大洗廃棄物管理事業変更許可申請対象条文の確認及び理由

国立研究開発法人日本原子力研究開発機構
大 洗 研 究 所
廃棄物管理事業変更許可申請書
新旧対照表
(本文、添付書類一、二、三、四、五、六、七、八)

新旧対照表抜粋(有機廃液一時格納庫の使用の停止、
・ 固体処理棟の有機溶媒貯槽を新たに液体廃棄物の受入れ施設に変更)

ロ 廃棄物管理の手順を示す工程図

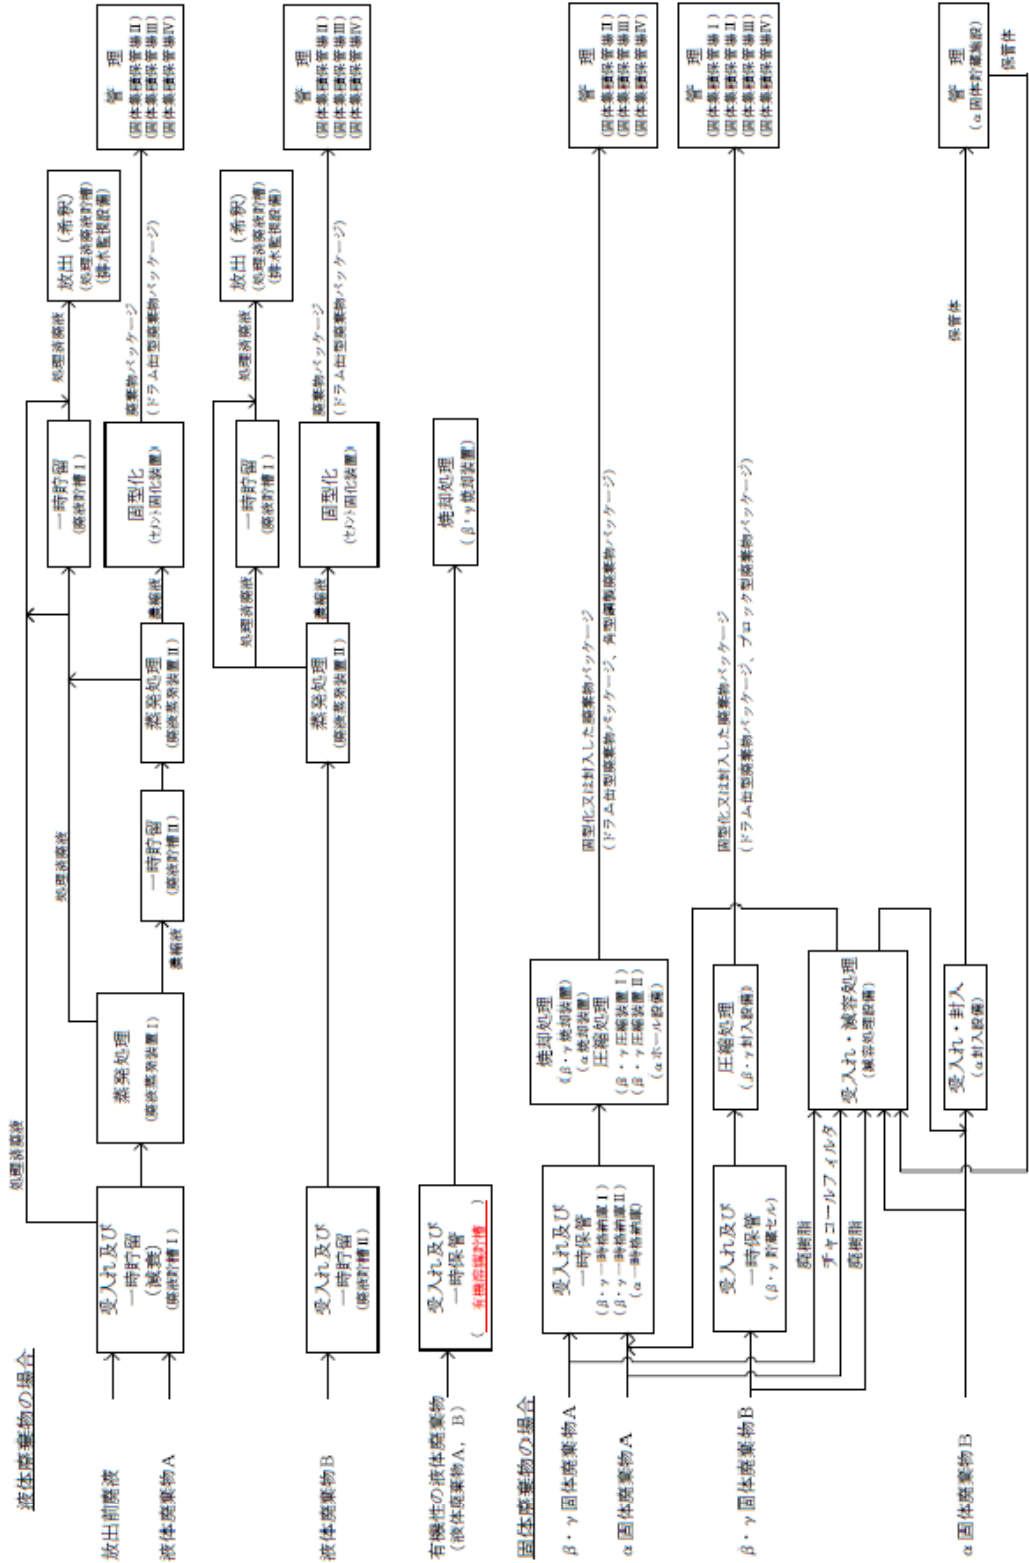
化学処理装置の使用の停止に伴う削除及び液体廃棄物Cの削除

受入れ施設変更に伴う記載の変更

第1図 敷地の位置及び廃棄物管理施設配置概要図

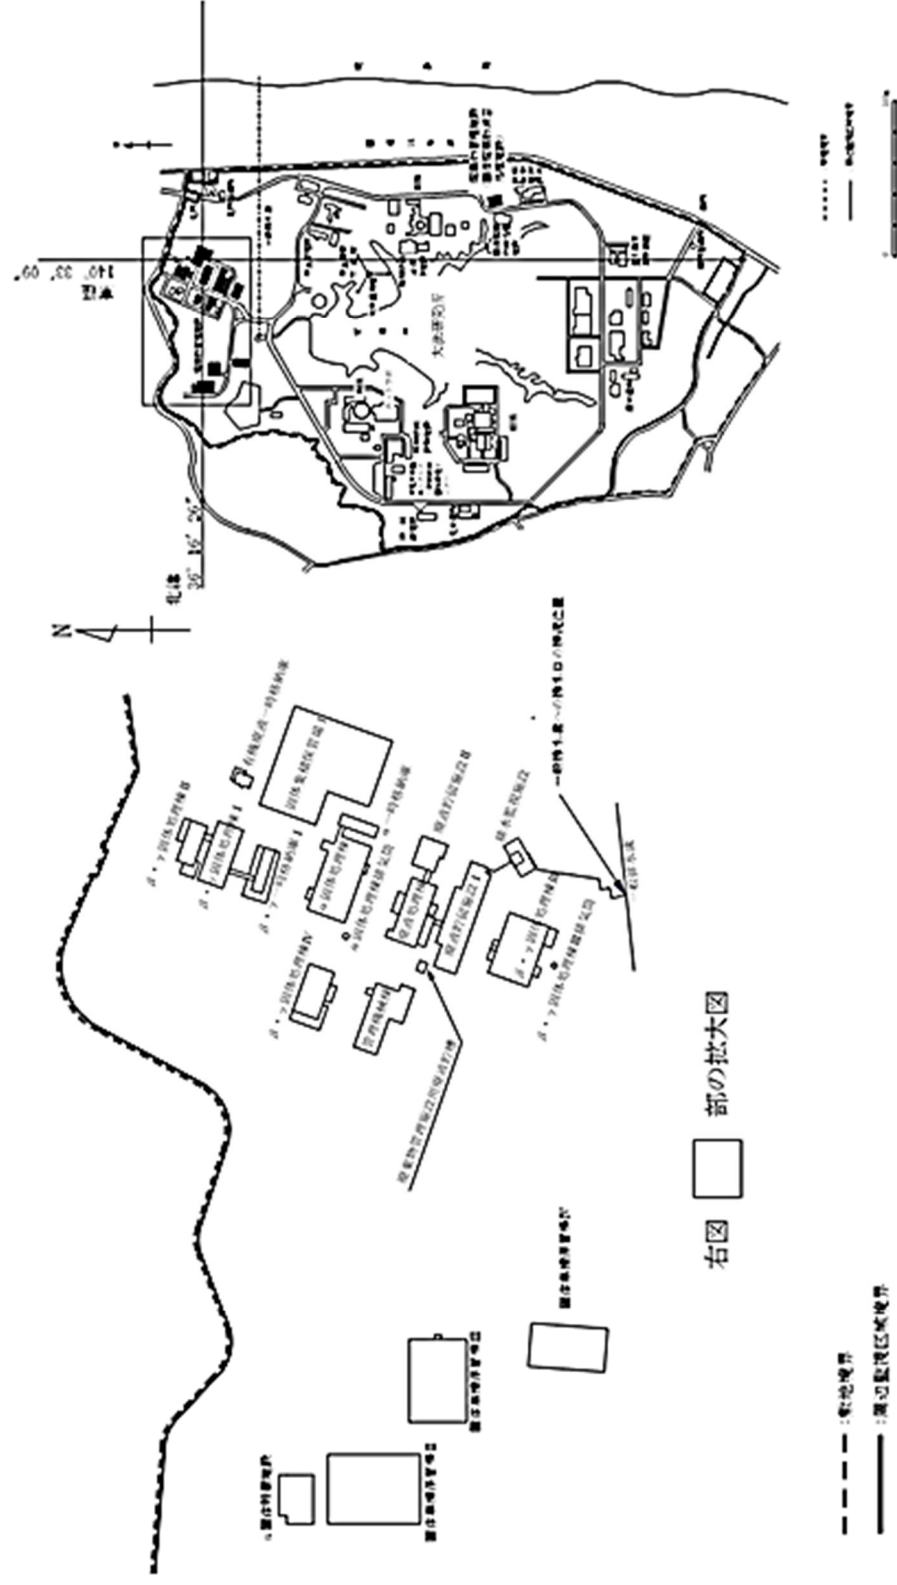
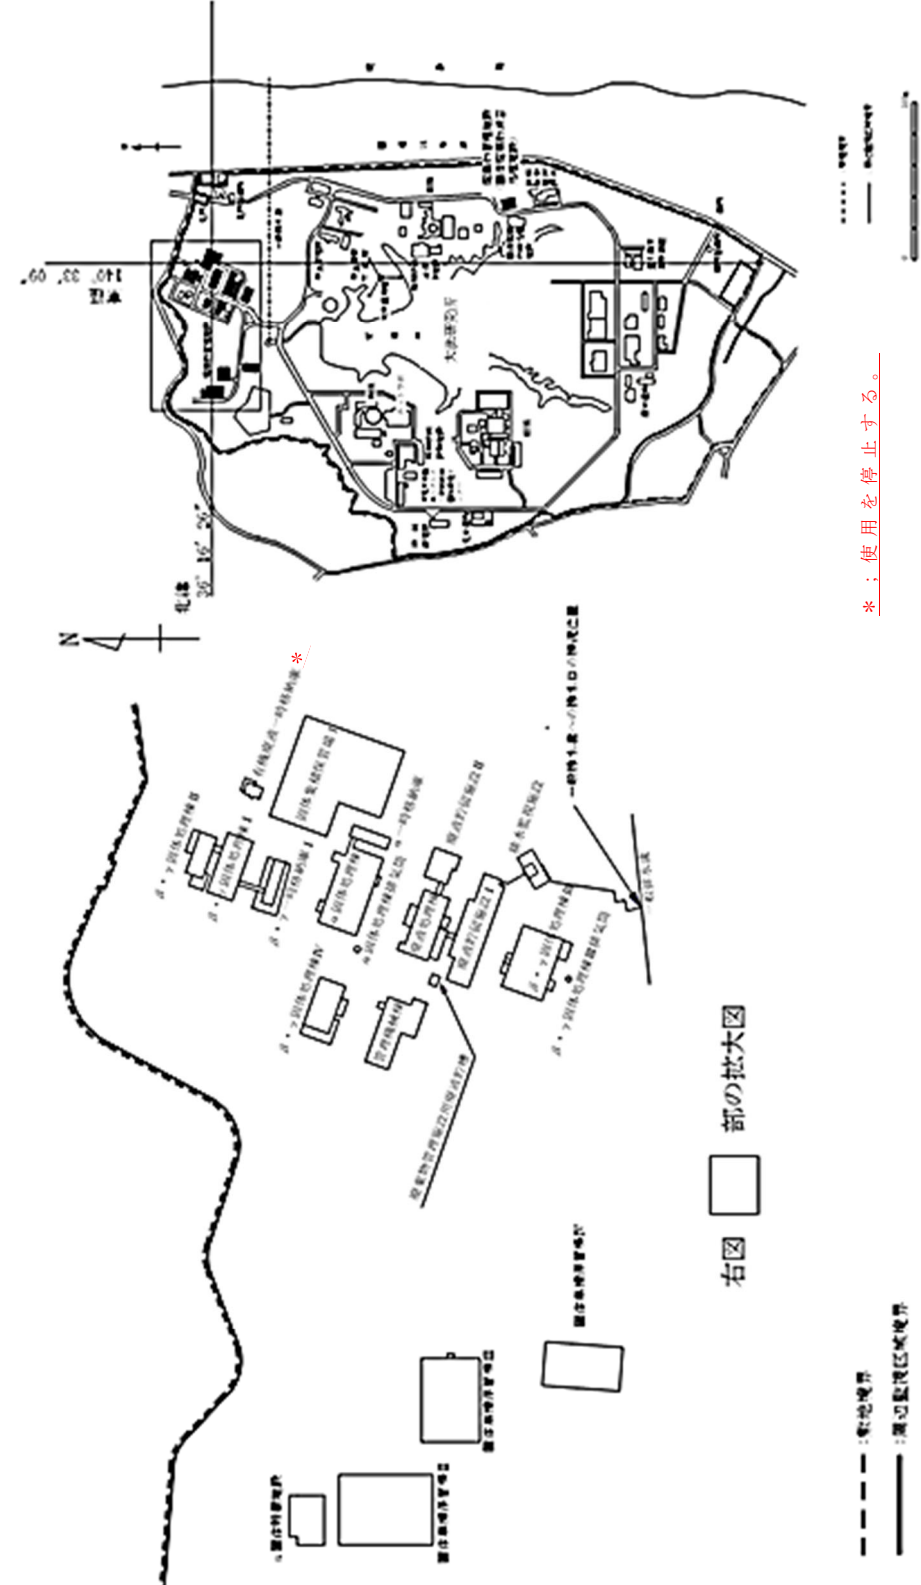
*：使用を停止する。

受入れ施設変更に伴う記載の見直し
